Projet de stockage Cigéo Ouvrages de fermeture

RAPPORT IRSN N° 2014-00006

Réunion du groupe permanent d'experts pour les « Déchets »
du 1^{er} juillet 2014

RESUME DU RAPPORT

Figure 8 : Débits molaires d'iode 129 en sortie des liaisons surface-fond et en sortie du Callovo-Oxfordien en fonction de la perméabilité équivalente des scellements (architecture du « Dossier 2009 », perméabilité de la zone endommagée de l'ordre de 10^{-9} m/s) (Andra [2], 2013)

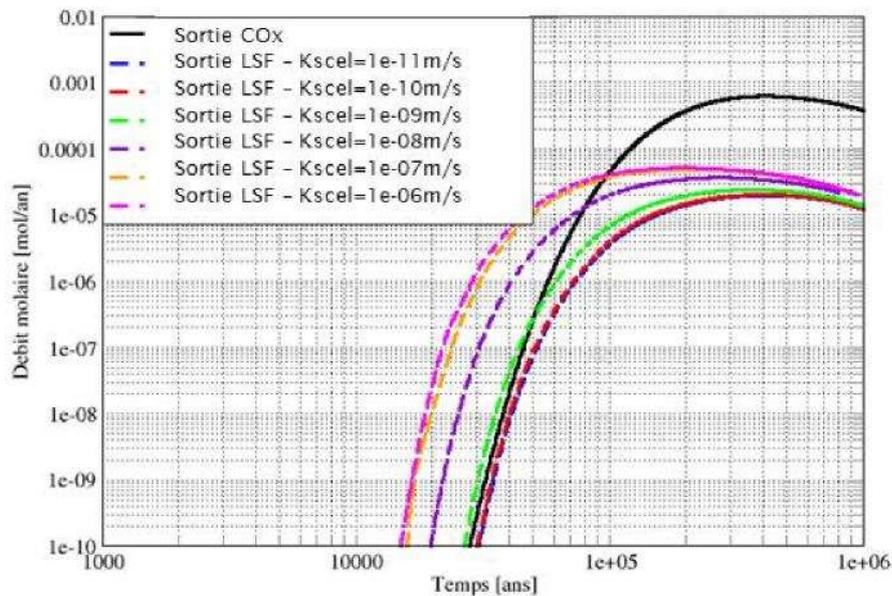
L'IRSN considère que le résultat présenté par l'Andra [2] sur la Figure 8 ne permet toutefois pas de distinguer l'influence respective des différents scellements (de liaisons surface-fond, de galeries, d'alvéoles MAVL...), de leur nombre ou position, ni celle de l'architecture générale du stockage (distances entre les zones de stockage et les liaisons surface-fond par exemple). Au cours de l'instruction, l'Andra a présenté des évaluations complémentaires visant à clarifier l'influence des différents éléments évoqués ci-avant et a précisé que le résultat présenté sur la Figure 8 supposait la présence d'une zone endommagée en paroi des ouvrages d'une perméabilité de l'ordre de 10^{-9} m/s continue le long des galeries et des liaisons surface-fond. L'IRSN estime que cette hypothèse, qui conduit à court-circuiter la totalité des scellements par une zone endommagée qui impose sa valeur de perméabilité (K_3 dans l'équation 2 ci-dessus) aux scellements « en grand », est particulièrement forte pour les liaisons surface-fond, qui ne devraient pas développer de zone endommagée aussi prononcée (cf. § 3.3.1.2 du présent rapport), et

considère que cette hypothèse forte explique l'absence d'intérêt apparent d'atteindre une perméabilité équivalente des scellements inférieure à 10^{-9} m/s, ainsi qu'observé sur la Figure 8, car elle revient à considérer un noyau très peu perméable dans un environnement nettement plus conducteur.

L'IRSN note (cf. Figure 8) que pour une perméabilité « en grand » (i.e. zone endommagée en paroi incluse) de l'ensemble des scellements égale à la valeur limite précédemment identifiée (i.e. de l'ordre de 10^{-9} m/s), le rapport entre les débits molaires maximaux sortant par le Callovo-Oxfordien et par les liaisons surface-fond serait de l'ordre de 30, i.e. beaucoup plus faible que les 4 ordres de grandeur obtenus pour ce même indicateur en scénario d'évolution altérée « tous scellements défaillants » dans le « Dossier 2005 ».

Figure 9 : La zone d'argilites endommagées initiale en paroi des ouvrages dans l'unité argileuse du Callovo-Oxfordien - représentations schématiques sur les plans mécanique et hydraulique (Andra [2], 2012)

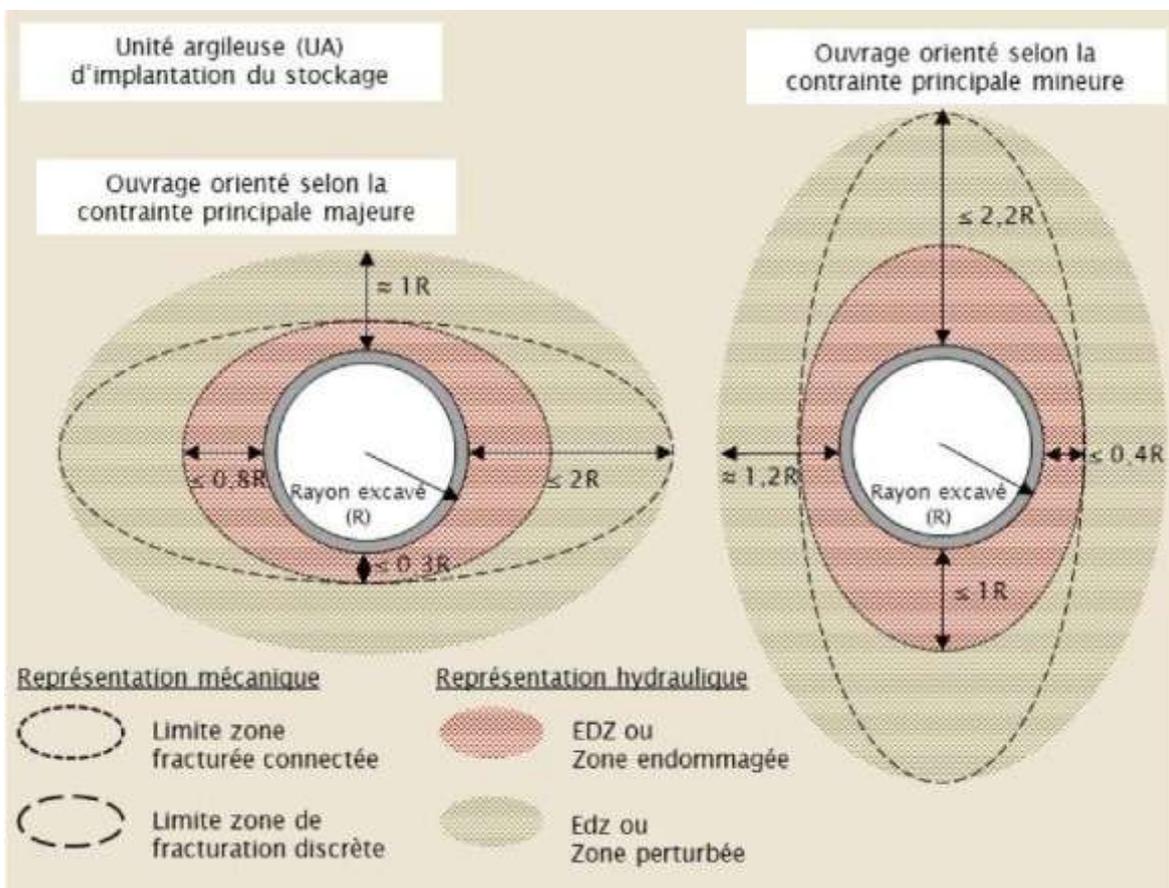
Ainsi, l'Andra [2] définit par convention l'« EDZ » (*Excavation Damaged Zone*) comme la zone de perméabilité supérieure à 10^{-10} m/s (cf. Figure 9) ; son étendue est assimilée à celle de la zone fracturée connectée, où sont pourtant parfois observées des perméabilités basses. La zone de perméabilité augmentée, restant en-dessous de 10^{-10} m/s, est appelée « zone perturbée » (ou « Edz » - *Excavation disturbed zone*). Dans le présent rapport, sauf mention contraire, l'appellation « zone endommagée » désigne la zone d'argilites endommagées à la paroi d'un ouvrage et comprend l'ensemble {EDZ et Edz}.

Figure 10 : Perméabilité (traits pleins) et pression de gonflement (pointillés) des argiles gonflantes MX80 et Kunigel (Andra [2], 2013)

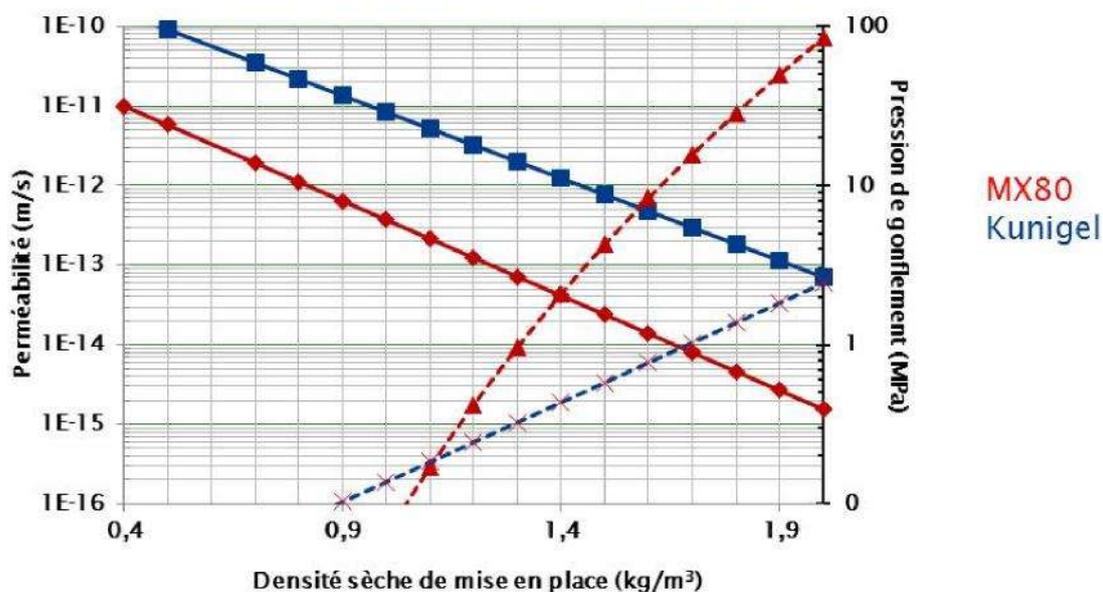
À ce stade, l'Andra [2] vise une pression de gonflement du noyau de quelques mégapascals (de l'ordre de 4 MPa) ce qui exclut *de facto* l'argile gonflante de type Kunigel (*cf.* Figure 10) et conduit à viser, avec une argile de type MX80, une densité sèche à la mise en place de l'ordre de 1,5. Les raisons de ce choix sont discutées au § 3.5.2.3.3.1 du présent rapport. L'IRSN note que la pression de gonflement visée (4 MPa) est bien dans la gamme expérimentée lors de l'essai CDZ mais qu'elle est inférieure à la contrainte effective *in situ* (environ 7 MPa au niveau principal du Laboratoire souterrain) ce qui pourrait prolonger le fluage des argilites au droit du noyau au-delà de la durée nécessaire à la saturation de celui-ci et augmenter le risque d'endommagement différé de la paroi. L'IRSN estime que l'Andra devra montrer que l'évolution post-fermeture de la zone endommagée en paroi des ouvrages ne la conduit pas dans un état qui ne serait plus compatible avec l'option de scellement retenue, c'est-à-dire basée sur un auto-colmatage de celle-ci dans l'unité argileuse (UA) et sur une absence d'endommagement différé dans les unités calcaire et de transition (UT et USC). Ce point (*cf.* § 3.3.1.2 du présent rapport) fait l'objet de l'engagement E.1.1 de la lettre Andra DG/14-0162 du 3 juin 2014, rappelée en annexe A2 du présent rapport.

Figure 18 : variante du concept de scellement de fond (Andra [2], 2013)

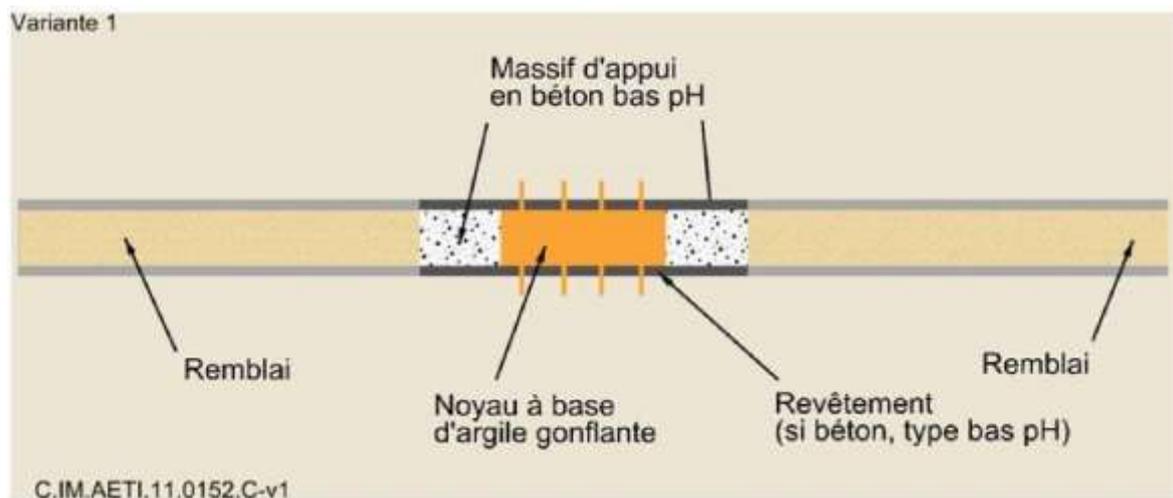
Sur le plan des performances hydrauliques, l'IRSN convient de l'intérêt d'examiner cette variante qui pourrait permettre de pallier une EDZ de forte perméabilité (10^{-6} m/s) et de s'affranchir de la dépose du revêtement. L'IRSN estime que cette variante pourrait également permettre, toutes choses égales par ailleurs, d'augmenter

Figure 24 : Schéma général de resaturation du stockage : la partie supérieure des scellements de puits est resaturée par l'eau de l'Oxfordien carbonaté, le reste du stockage est resaturé par l'eau du Callovo-Oxfordien (Andra, « Dossier 2005 »)

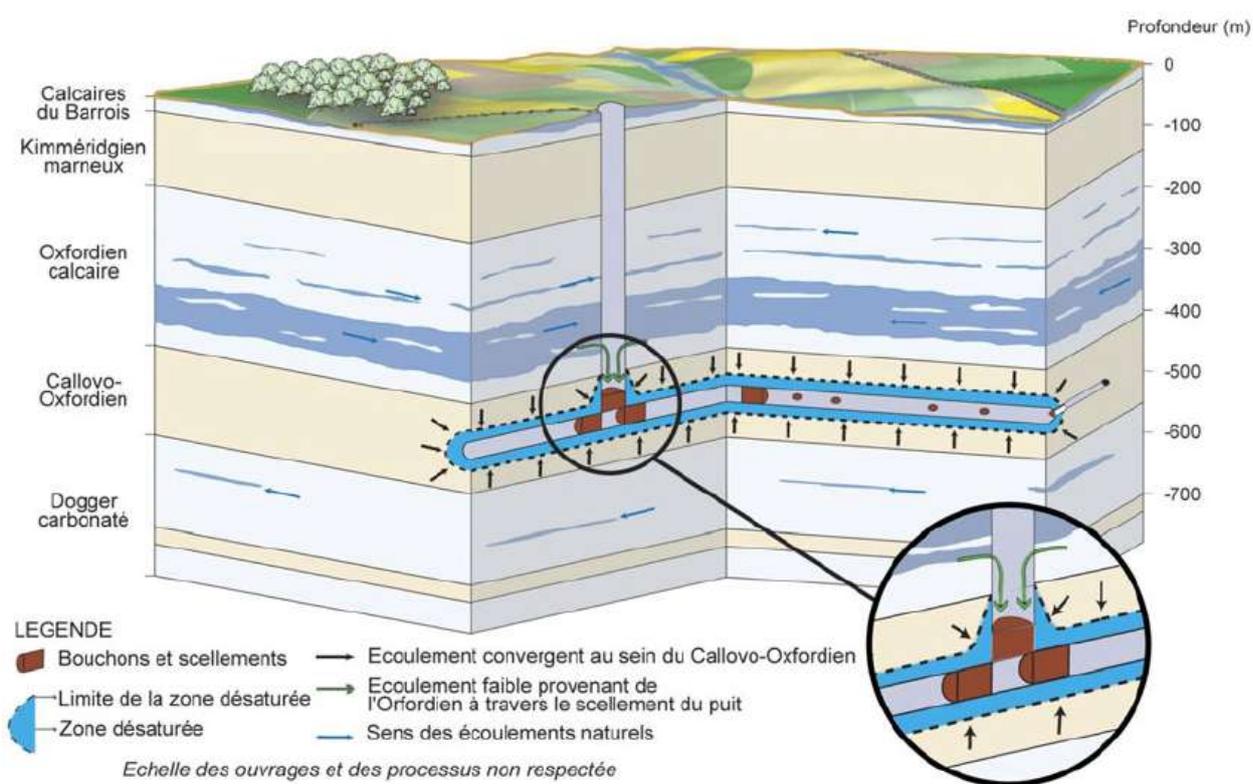
L'IRSN estime cette réponse satisfaisante à ce stade du projet et convient que pour l'ensemble des scellements (fond et liaisons surface-fond), la pression de gonflement actuellement visée par l'Andra (de l'ordre de 4 MPa) présente des marges par rapport aux possibles différences de charge hydraulique de part et d'autre de ceux-ci (2 à 3 MPa) de 1 à 2 MPa. Cependant, l'IRSN observe que la valeur minimale de ces marges (1 MPa) est atteinte pour les scellements de liaisons surface-fond pour lesquels (i) la pression d'eau attendue en face supérieure (3 MPa) est la plus grande, (ii) la mise en charge hydraulique est particulièrement rapide par rapport aux durées de rééquilibrage hydraulique d'ensemble et (iii) la réserve d'eau que représentent les aquifères sus-jacents est extrêmement importante. L'IRSN estime en outre que les pressions de gonflement actuellement visées par l'Andra sont principalement guidées par les premiers résultats de l'expérience FSS relative à la faisabilité industrielle de scellements en galerie alors que la configuration en puits pourrait permettre d'atteindre des densités plus élevées. Néanmoins, compte tenu de la relation exponentielle qui existe entre la densité sèche d'une argile gonflante et sa pression de gonflement (cf. Figure 10), l'IRSN estime que les incertitudes et possibles hétérogénéités locales de mise en place sur un ouvrage de taille industrielle tel que ceux envisagés par l'Andra doivent être prises en compte, aussi bien en termes de risques de ne pas atteindre localement la pression de gonflement visée (risque d'écoulement chenalisé en paroi) que de la dépasser (risque de sur-endommager la paroi). Etant donné le rôle essentiel joué par les scellements de liaisons surface-fond (cf. § 2.3 et § 3.6 du présent rapport), l'IRSN estime que ceux-ci devraient faire l'objet d'une attention particulière, notamment pour ce qui concerne les marges allouées par la pression de gonflement vis-à-vis des différences de charges hydrauliques de part et d'autre de ceux-ci.

Figure 25 : Débits d'activité d'iode 129 en sortie du Callovo-Oxfordien et des liaisons surface-fond (IRSN)

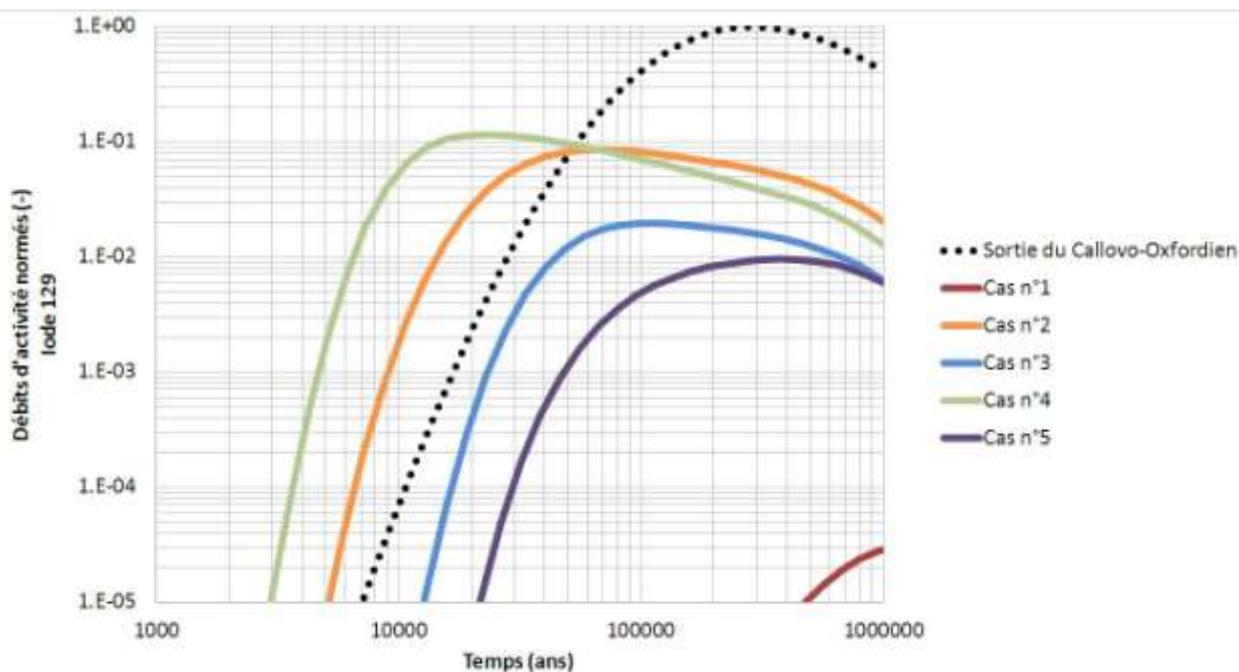
Le cas de référence (cas n°1) montre (cf. Figure 25) que lorsque les objectifs de perméabilité définis par l'Andra sont atteints, les débits d'activité en sortie des liaisons surface-fond sont toujours inférieurs à ceux estimés au toit et au mur du Callovo-Oxfordien, d'au moins 4 ordres de grandeur, ce qui est satisfaisant : la voie de transfert par le Callovo-Oxfordien est significativement dominante par rapport à celle des ouvrages. Ce rapport de 4 ordres de grandeur est similaire à celui obtenu par l'Andra avec un modèle basé sur l'architecture retenue

dans le « Dossier 2009 » et un jeu d'hypothèses différent. Par ailleurs, un résultat (non illustré) de calcul réalisé par l'IRSN montre qu'avec l'architecture considérée ici (celle du « Dossier Jesq03 (2012) »), la sortie des radionucléides par les liaisons surface-fond se fait préférentiellement par les puits, ceux-ci étant plus proches des alvéoles MAVL que les descenderies, plus éloignées quant à elles d'environ 600 m. Ceci montre que la défaillance d'un scellement de puits unique pourrait conduire à un débit d'activité plus concentré à la sortie de celui-ci que dans le cas d'une défaillance répartie et donc, à l'apparition d'un « point chaud » à la sortie du Callovo-Oxfordien. L'IRSN observe également que la diminution de charge hydraulique entre le Callovo-Oxfordien et l'Oxfordien se fait essentiellement au niveau des scellements de liaisons surface-fond, qui agissent comme des barrières hydrauliques efficaces, alors que celle au niveau des scellements de fond est relativement faible, ce qui laisse entrevoir un rôle plutôt limité de ces scellements pris seuls. À cet égard, l'Andra a précisé au cours de la réunion préparatoire à la réunion du groupe permanent que l'architecture du stockage répond notamment à l'objectif de « sectorisation de l'installation de stockage en modules pouvant être facilement isolés les uns des autres de manière à minimiser les conséquences d'un court-circuit hydraulique d'une partie du système de stockage » encouragé par le Guide de sûreté [18]. L'IRSN considère que cette sectorisation devrait, de surcroît, être à même de fractionner l'inventaire du stockage et estime que compte tenu des remarques ci-avant, **la contribution des scellements de fond au fractionnement de l'inventaire du stockage serait relativement limitée.**
